**SYSTEMY PRZECIWWAGOWE 3M™ DBI-SALA (OSHA I CE)  
ZAWIADOMIENIE DOTYCZĄCE MODERNIZACJI PRODUKTU**

17 października 2017 r.

Część do modernizacji systemu przeciwwagowego i sekcji środkowej

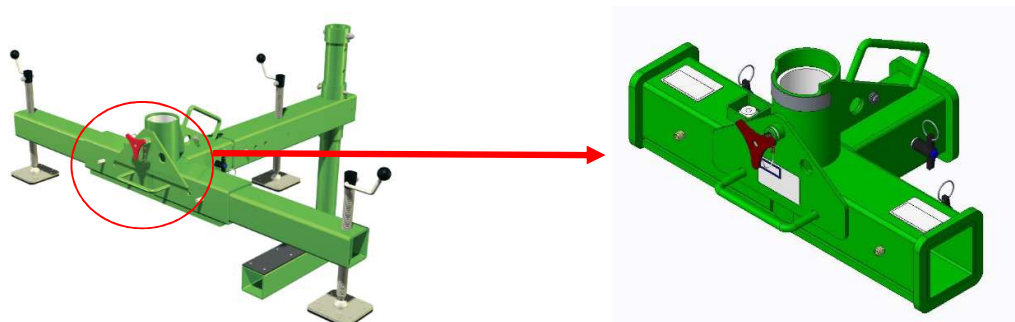
Firma 3M Fall Protection stwierdziła, że pewne systemy przeciwwagowe nie spełniają w pełni wszystkich specyfikacji w zakresie obciążenia we wszystkich pozycjach, jak podano w „Instrukcji obsługi” (Instruction for Use, IFU) oraz na etykietach umieszczonych na produkcie. Nie zgłoszono żadnych wypadków ani przypadków doznania obrażeń ciała w związku z tą kwestią. Dotyczy ona tylko następujących systemów: OSHA – numery katalogowe: 8300010, 8511892, 8512894, 8514496, 8520775, 8530088, 8530146, 8530226 8530256, 8530355 & CE P/N's 8562894, 8564496. **Prosimy pamiętać, że niniejszy dokument nie dotyczy wycofania produktu.**

Aby rozwiązać przedmiotową kwestię, firma 3M Fall Protection opracowała zmianę w budowie jednego elementu, który jest stosowany we wszystkich systemach przeciwwagowych (sekcja środkowa, numer katalogowy: 8513593 (OSHA) lub 8541688 (CE)). Zmiana ta jest stosowana we wszystkich systemach przeciwwagowych wyprodukowanych po 1 marca 2017 r. i będzie dostępna w ramach bezpłatnej usługi modernizacji dla wszystkich użytkowników końcowych, którzy kupili posiadane systemy przed 1 marca 2017 r.

**Użytkownicy końcowi:** Prosimy o kontakt z Działem Obsługi Klienta, dostępnym pod numerem telefonu +33 (0) 4 97 10 00 10 lub adresem e-mail [informationfallprotection@mmm.com](mailto:informationfallprotection@mmm.com), aby otrzymać bezpłatny zestaw modernizacyjny. Numery katalogowe zestawów modernizacyjnych: 8549057 (OSHA) i 8549058 (CE). Jeżeli przekażą nam Państwo swoje dane kontaktowe, adres do wysyłki oraz informacje na temat modelu posiadanego przez Państwa systemu, wyślemy do Państwa bezpłatny zestaw modernizacyjny. Po jego otrzymaniu prosimy wykonać określone czynności związane ze zwrotem sekcji środkowych, objętych zakresem modernizacji. Należy zwracać je na opłaconą skrytkę pocztową. Aktualne wersje IFU można znaleźć na stronie <http://capitalsafety.webdamdb.com/#folder/2643471>. Prosimy wyszukać IFU dotyczącą Państwa systemu.
